ons kenmerk
2023/2240/ADVS

datum
8 november 2023

Concept ontwerp bestemmingsplan Nieuw-Weerdinge, herstel bedrijfswoningen

Bron: [EV-signaleringskaart NL](#), 8 nov. 2023

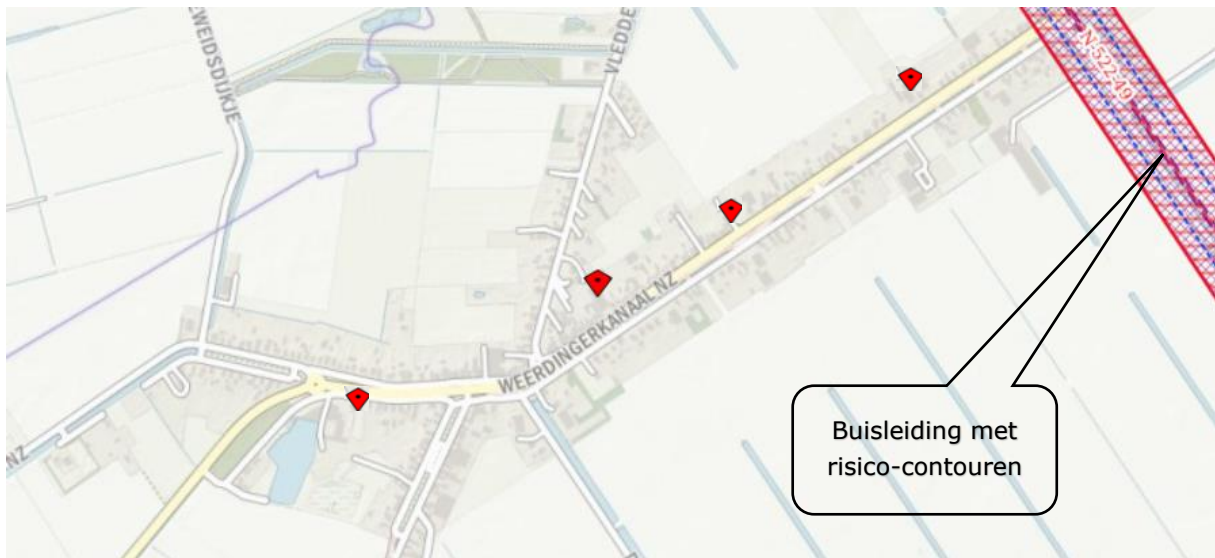
♦ Zijn de 4 planlocaties

Externe veiligheid en hoogspanningslijnen hebben geen beperkende werking op deze 4 locaties.
